（仮称）神 楽 山 風 力 発 電 事 業 環 境 影 響 評 価 準 備 書

補 足 説 明 資 料

令和 2 年 4 月

J R 東日本エネルギー開発株式会社

図 5(6)
排水方向

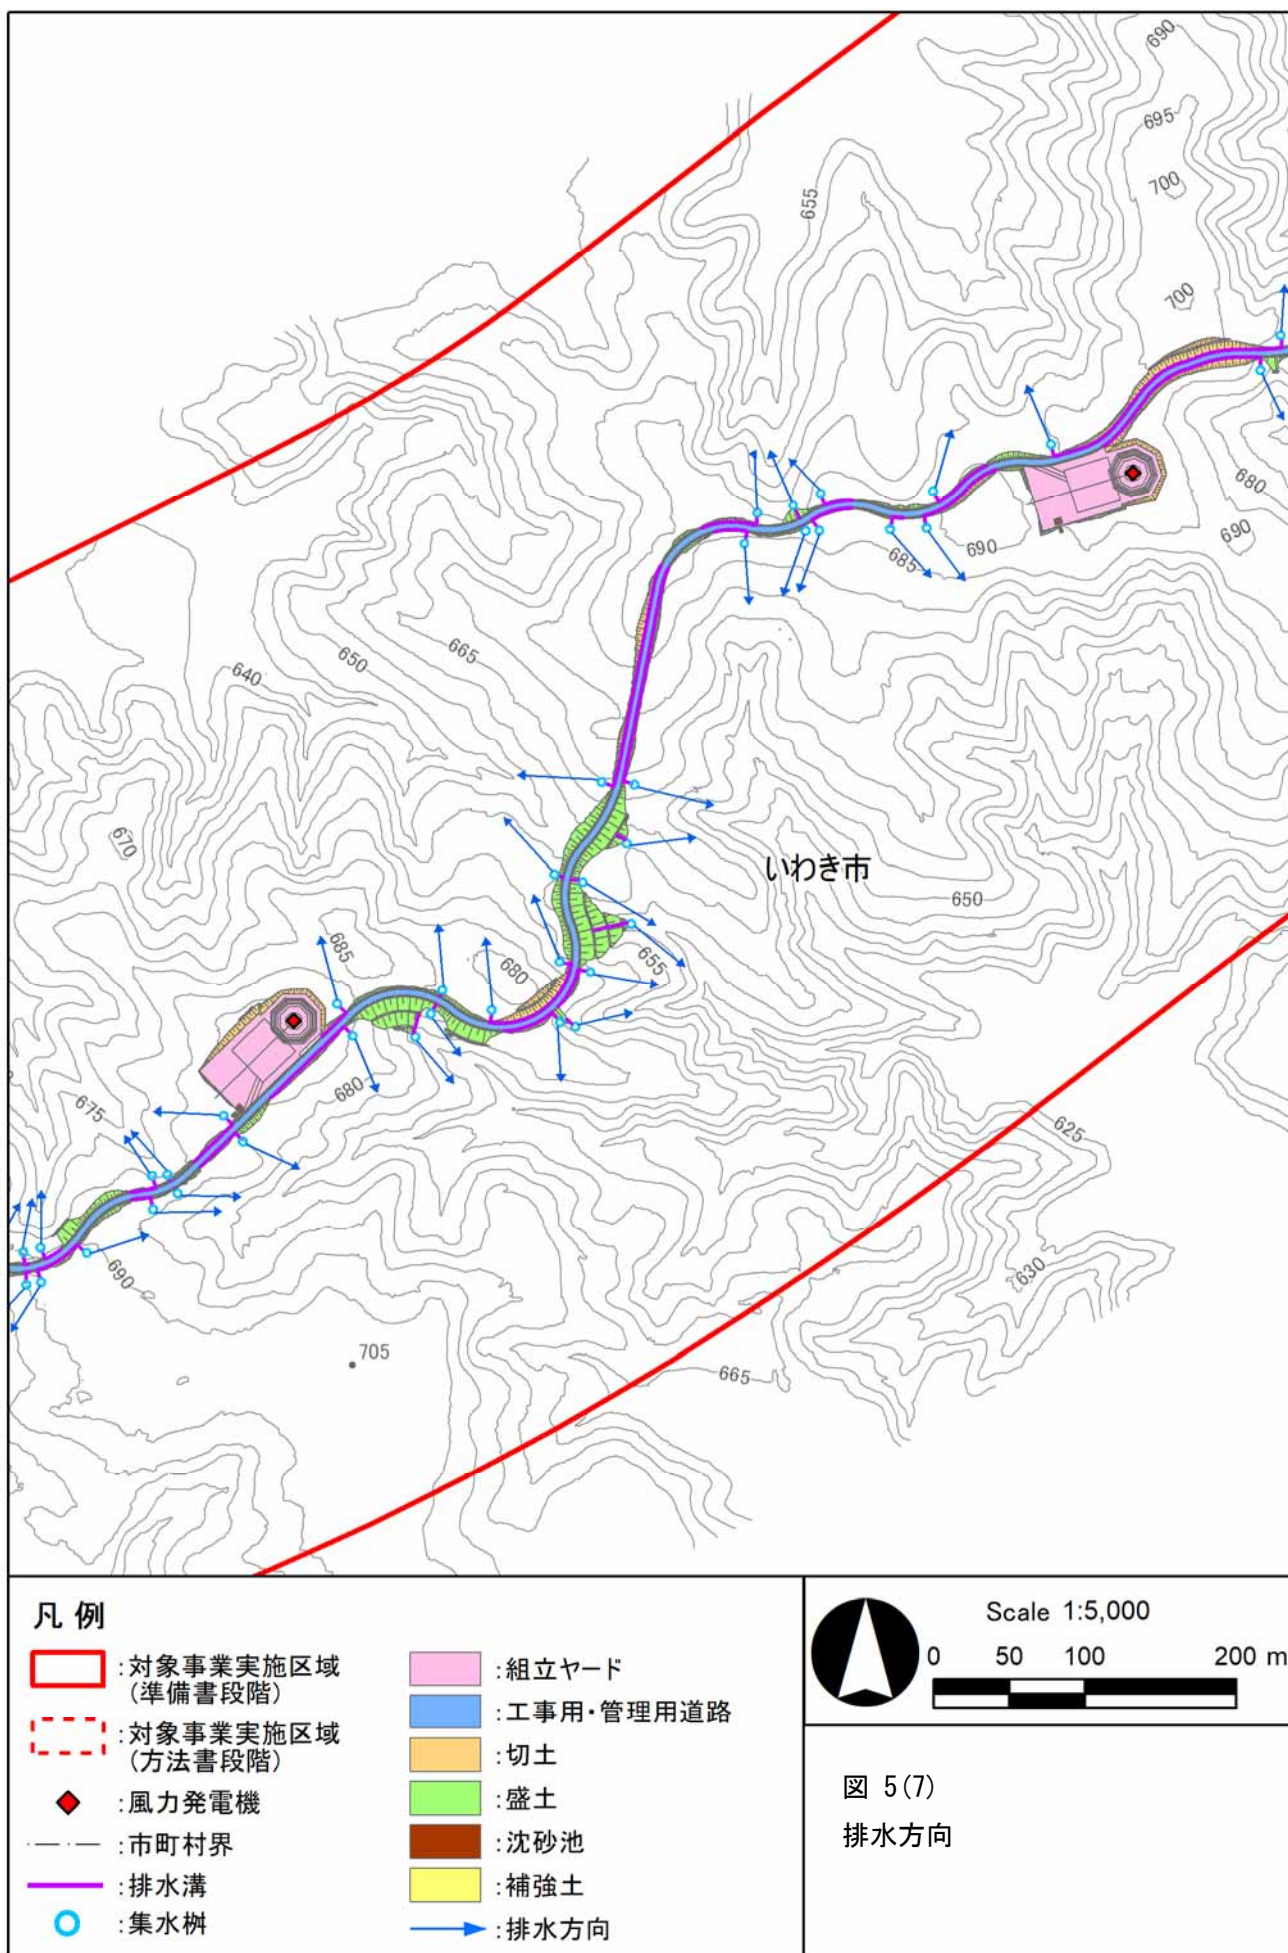
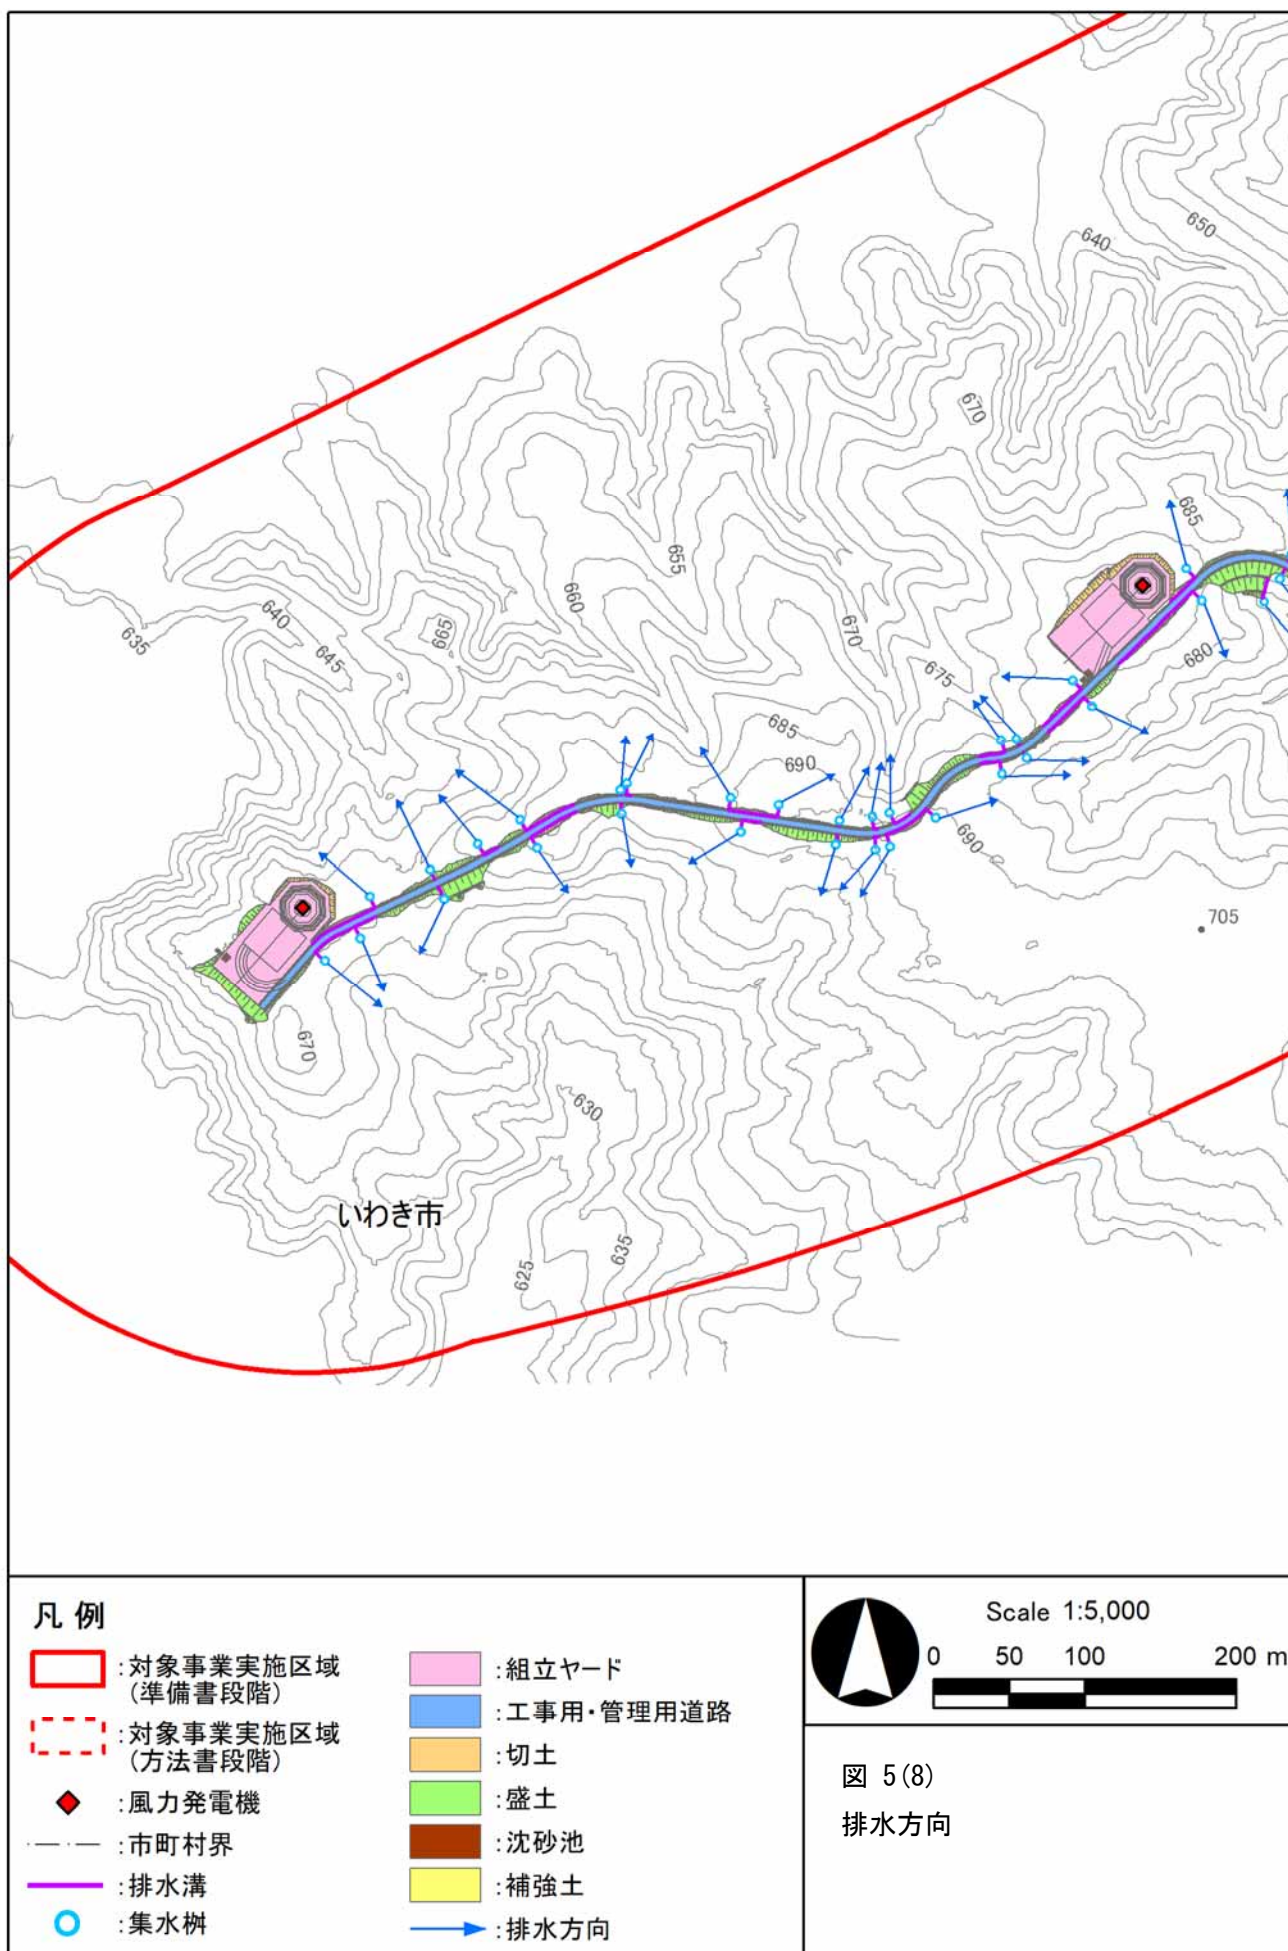
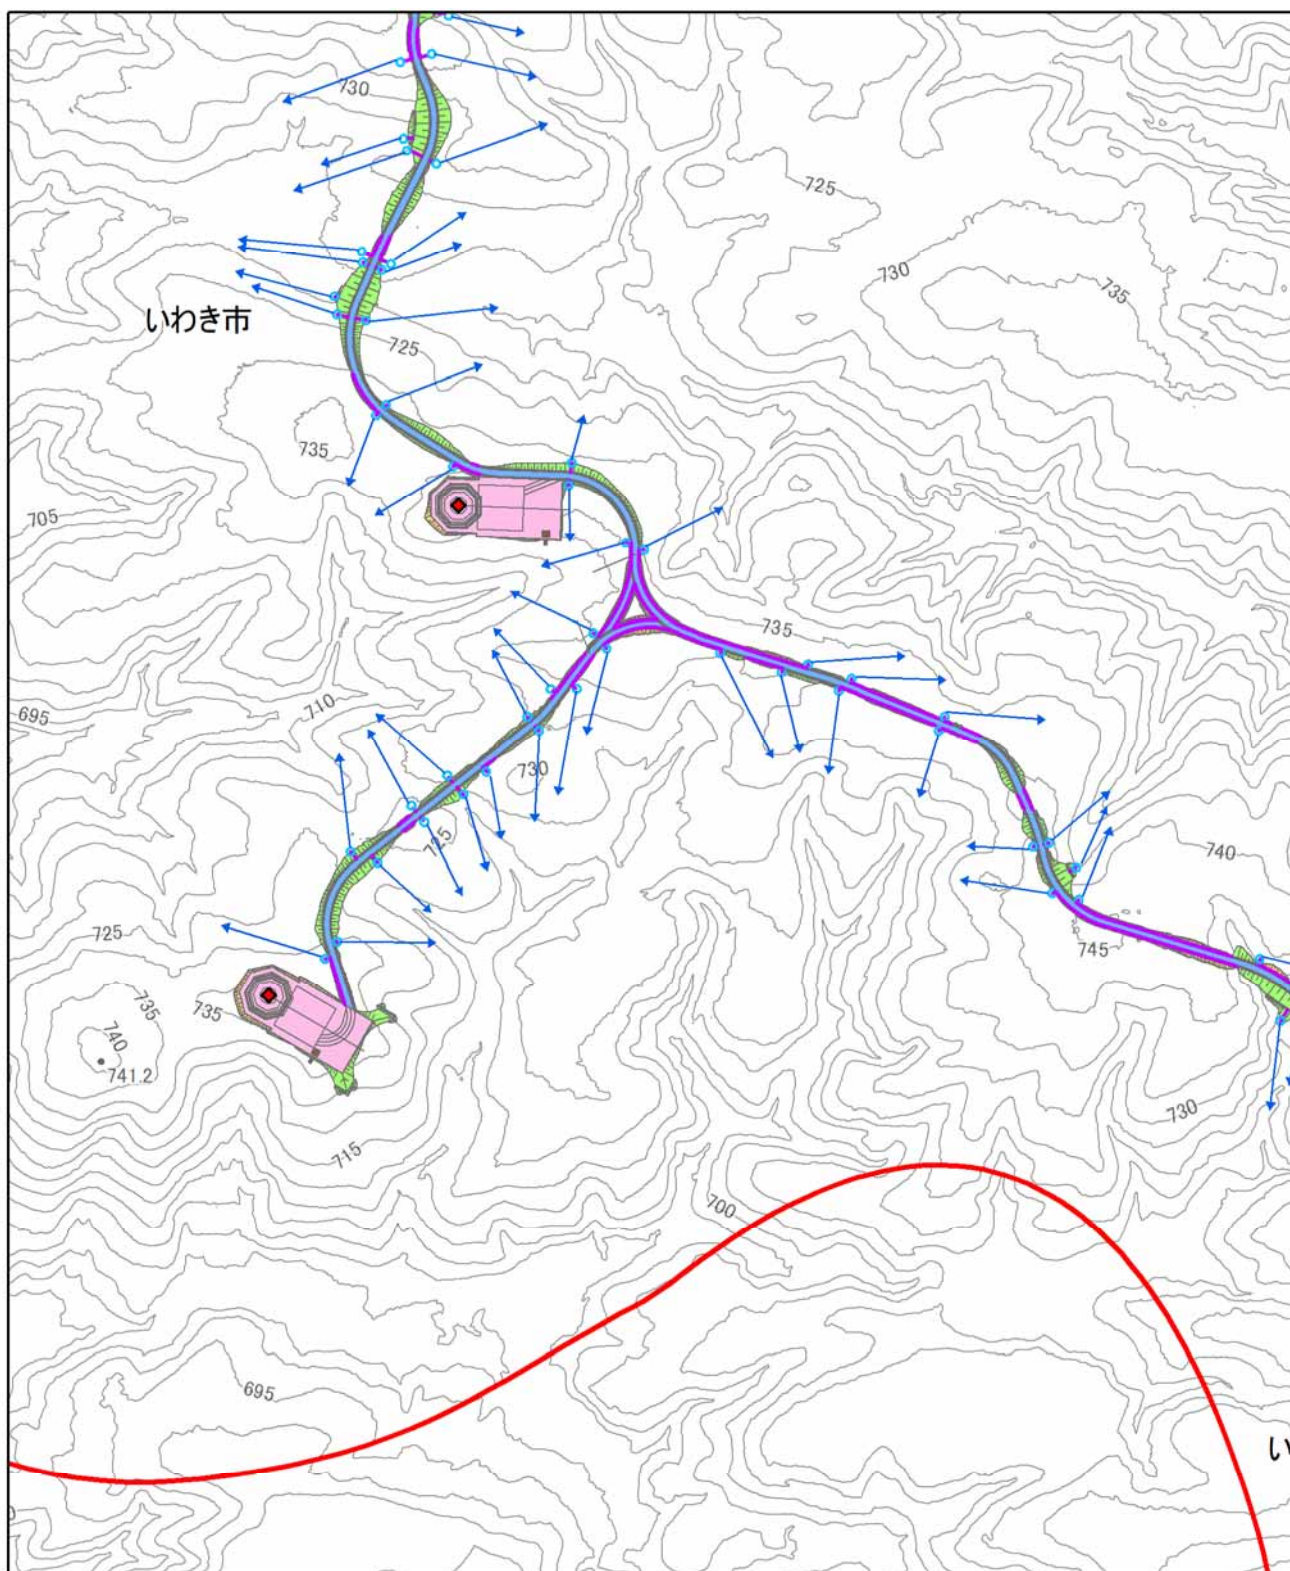
工事中の排水について、工事・管理用道路に伴う土地改変工事における排水対策を説明ください。側溝を設置する場合には、その排水先を明記してください。

また、これらの内容は評価書に明記してください。

土地改変工事における排水対策として沈砂池及び土砂流出防止柵のほか、工事・管理用道路及び法面に側溝、集水柵を設置する計画です。設置する側溝の排水先は図 5 に示すとおりであり、評価書に記載します。
